Superintendencia del Medio Ambiente
Gobierno de Chile

INFORME DE FISCALIZACIÓN AMBIENTAL

COEMIN

DFZ-2013-30-III-RCA-IA

Fotografía N° 5

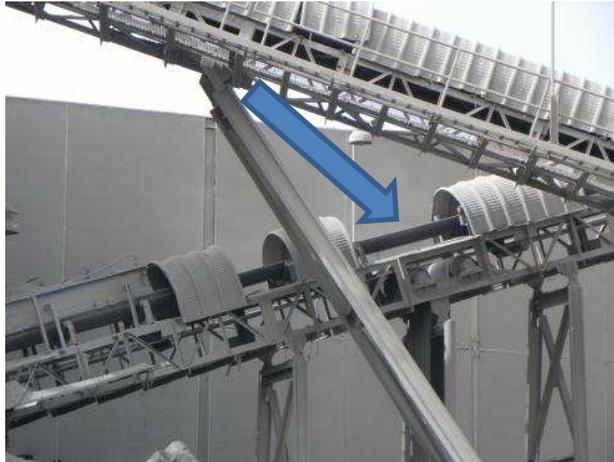
Planta de Chancado N° 2.
Vista norte de los domos que alojan los procesos de chancado 2° (izq.) y 3° (der.).

- Se observan correas transportadoras N° 3 y N°7, las flechas indican el sentido de avance.
- Se observa chute de descarga del material retornado por la correa N°7, el cual se conduce hasta el suelo en una estructura metálica cerrada en 3 costados. Se observa acumulación de material particulado en el techo de dicha estructura metálica.
- En la correa N°3 se observan tramos sin estructura de encapsulación

Fotografía N° 6 (sup. e inf.):

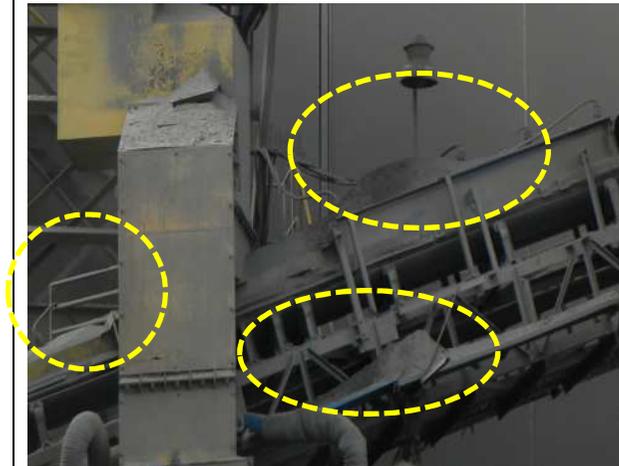
Vista de correa N°3, con secciones faltantes de la estructura encapsuladora (flecha azul).

Fotografía N° 21:

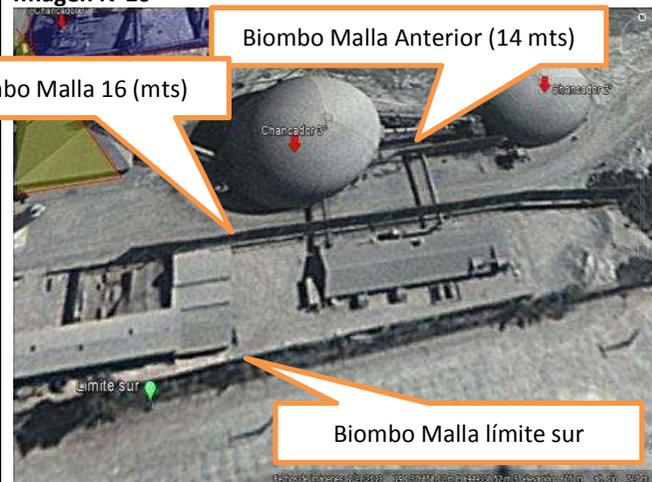
Biombo de doble malla raschel en el deslinde con sitio eriazo localizado al sur de la Planta Cerrillos. Se observa malla en mal estado de conservación

Fotografías N°31 y 32

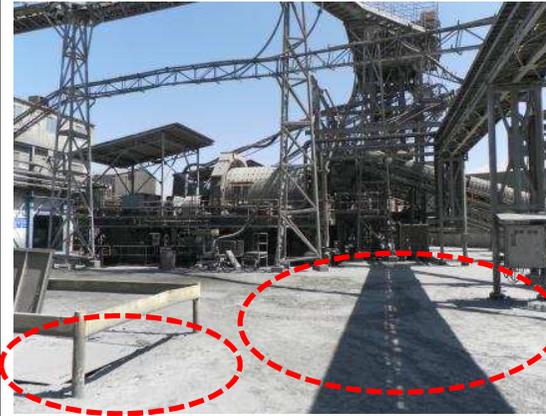
Material particulado acumulado en las en el suelo de las inmediaciones de la Planta de Chancado N°1
